**Oggetto:** **Oggetto: [ID: 8692] Procedura di Valutazione di Impatto Ambientale (V.I.A.) ai sensi dell'art. 23 del D.Lgs 152/2006 relativa al progetto di un impianto eolico denominato "Energia Monte Pizzinnu", costituito da n. 8 turbine di potenza complessiva di 54,4 MW, e opere di connessione alla RTN, da realizzarsi nei Comuni di Bessude, Borutta, Ittiri, Thiesi (SS).. Proponente: Fred. Olsen Renewables Italy S.r.l.. Richiesta contributi istruttori. Energetica (M.A.S.E.). Rinvio Pareri e osservazioni allegati alla nota prot. D,G,A, n. 1824 del 18.01.2023.**

**Oggetto:**                    **Procedura di Valutazione di Impatto Ambientale (V.I.A.) ai sensi dell'art. 23 del D.Lgs 152/2006 relativa al progetto di un impianto eolico denominato "Energia Monte Pizzinnu", costituito da n. 8 turbine di potenza complessiva di 54,4 MW, e opere di connessione alla RTN, da realizzarsi nei Comuni di Bessude, Borutta, Ittiri, Thiesi (SS).. [ID: 8195] Proponente: Fred. Olsen Renewables Italy S.r.l.. (M.A.S.E.) Rif. cod. prat.: IVAR 2022-0742**

**Oggetto:** [ID: 8195] Procedura di Valutazione di Impatto Ambientale (V.I.A.) ai sensi dell'art. 23 del D.Lgs 152/2006 relativa al progetto di un im

Figura 1 – Layout d’impianto e Monumento Naturale (da Carta Geopetrografica del vulcanismo pleistocenico della Sardegna nord-occidentale, Beccaluva *et al.*, 1979).

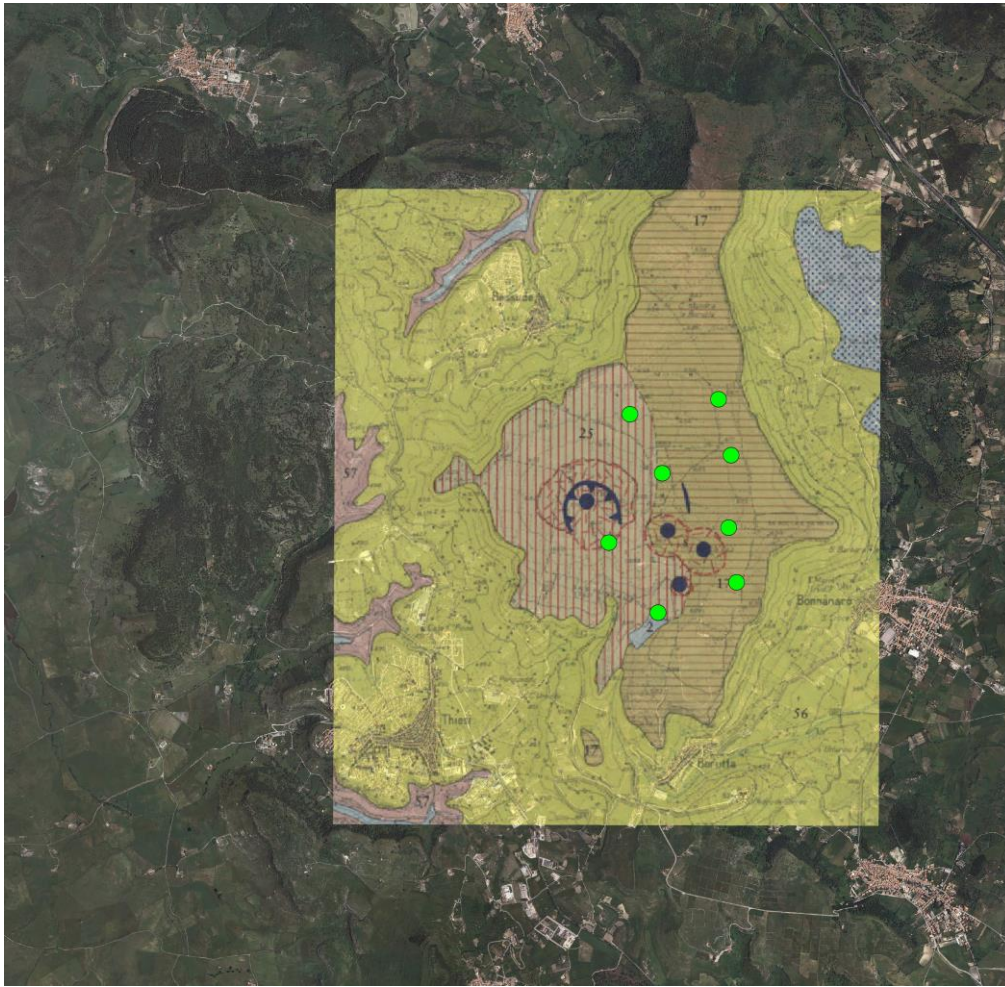
Sul Monte Pèlao è presente un'area di interesse naturalistico individuata dalla L.R. 31/89, parte del sistema dei cinque crateri vulcanici identificati del Monumento Naturale denominato "Crateri Vulcanici del Mejlogu", che anche se non formalmente istituito ne viene riconosciuta la volontà di tutela.

Dalla figura seguente emerge la parziale sovrapposizione tra le testimonianze delle attività vulcaniche, parte del Monumento Naturale, e le strade e i cavidotti di impianto. E' possibile nello specifico evidenziare i centri di emissione (pallini blu) le cinte crateriche (linea blu con triangoli) e le aree con scorie (tratteggi rossi).
